Deliberação CBH-AT nº 180 de 29 de agosto de 2024

Aprova o Parecer Técnico sobre o EIA/RIMA referente a ampliação da atividade de extração de dolomito, quartzito e filito, sob responsabilidade da Geocal Minerações Ltda, no município de Santana de Parnaíba.

Parecer Técnico sobre o EIA/RIMA referente a ampliação da atividade de extração de dolomito, quartzito e filito em Santana de Parnaíba

Figura 4 - Foto Aérea/Implantação: Alternativas locais para depósitos de estéril

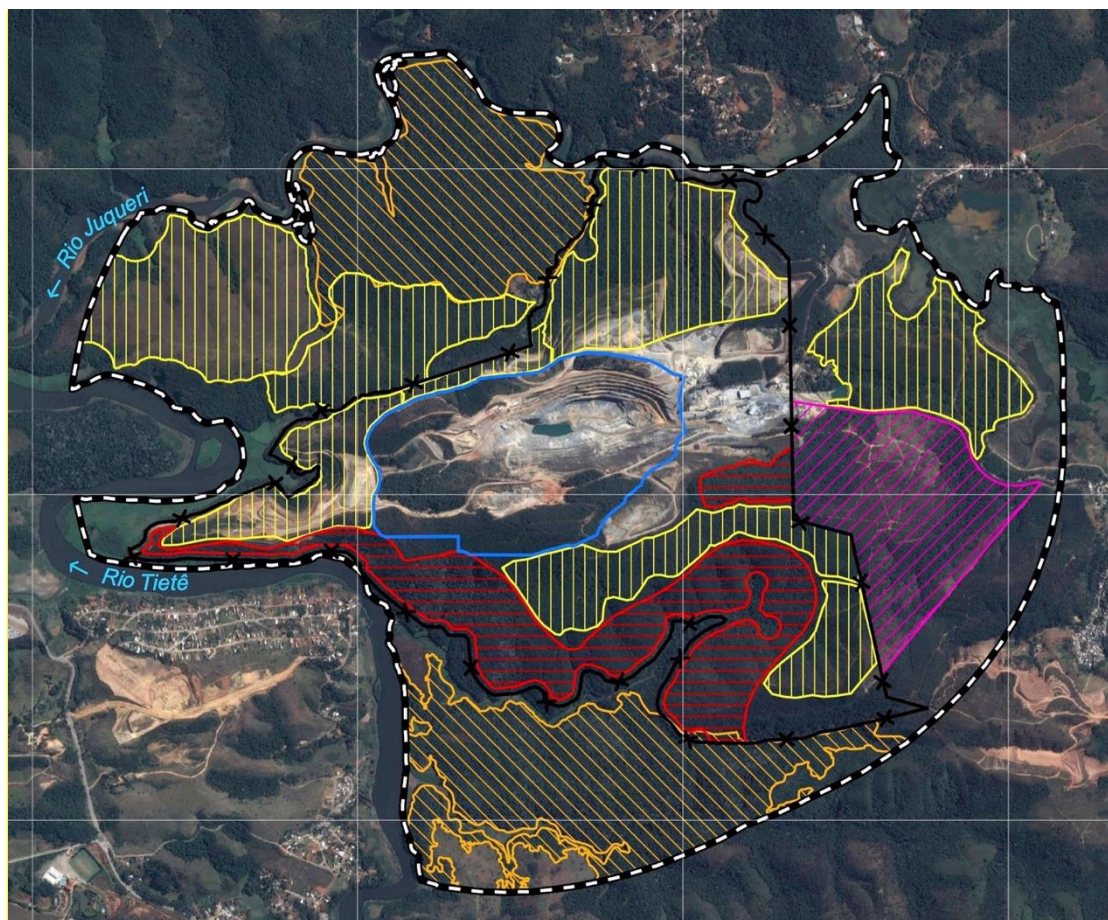
Inicialmente, as alternativas foram indicadas sobre os depósitos de estéril em perímetro pouco maior do que a extensão da propriedade, destacados na imagem abaixo, em amarelo. A partir da primeira versão do EIA/RIMA apresentando, o órgão de licenciamento solicitou uma série de alterações para a solução proposta pelo empreendedor, visando minimizar os impactos ambientais em área de vegetação e APP de nascente e curso d'água. Este Parecer Técnico acompanha o entendimento do órgão licenciador e concorda com as alternativas finais apresentadas, no que diz respeito aos recursos hídricos.

Figura 6 - Mapa potenciômetro e nascentes na situação final do empreendimento

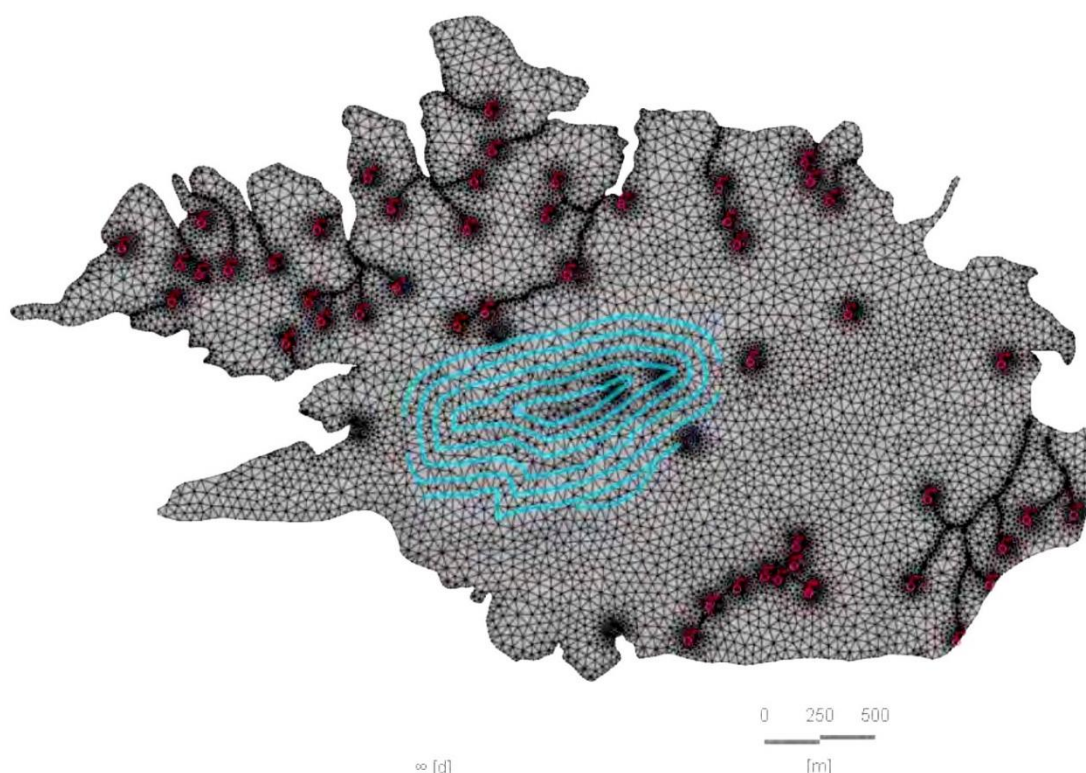
O estudo potenciomêtro para situação final da cava indicou a manutenção do padrão hidrológico e localização das nascentes para além da área da cava, onde as nascentes identificadas já são utilizadas como fonte de água para bombeamento e atividade extrativista. O perfil apresentado indica que o cone de rebaixamento do nível d'água será restrito aos limites da propriedade, sem interferir nas condições hidrológicas e potenciométricas do entorno.

Entretanto, vale destacar que a modelagem potenciométrica foi desenvolvida com os parâmetros existentes na situação atual da cava e dos regimes hidrológicos, demandando periódicas atualizações dos parâmetros de cálculo e verificação das condições de estabilidade hidrogeomorfológicas. Além disso, o parecer técnico emitido por Geoestável (2017) indicou a necessidade de constante monitoramento para garantir a estabilidade da cava e taludes pretendidos, além da elaboração e atualização periódica de mapas de risco geotécnicos para a cava. Essa recomendação vai ao encontro da necessidade de monitoramento da área, em

função da proximidade com relevo regional de feição cárstica, suscetível a alterações e que podem impactar na descaracterização ou comprometimento dos corpos hídricos da área, em que pese a apresentação laudo técnico de estabilidade geotécnica da gleba, emitido pelo Instituto Geológico (2018).

A partir das informações apresentadas, considera-se que os estudos foram adequadamente conduzidos, condicionando-se sua aceitação a periódicas revisões, a partir dos processos de monitoramento hidrogeomorfológicos previstos.
